電源対策 – 高エネルギーアーク損傷対策 –

論点No.89

東日本大震災では、女川原子力発電所で高エネルギーアーク損傷（HEAF）※による火災が発生したが、東海第二発電所は大丈夫なのか。

ワーキングチーム検証結果

アーク放電継続時間と
アークエネルギーの関係

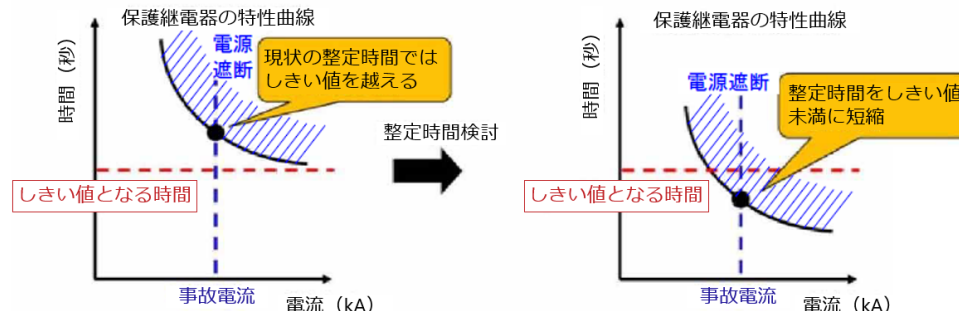
- 原子力規制委員会における電源盤を用いた試験結果によると、HEAFによるアーク火災の発生条件はアークエネルギー（電圧×電流×アーク放電継続時間）の大きさに依存
- アーク放電の継続時間を短くしてアークエネルギーを小さくすることにより、アーク火災の発生を抑制できる。
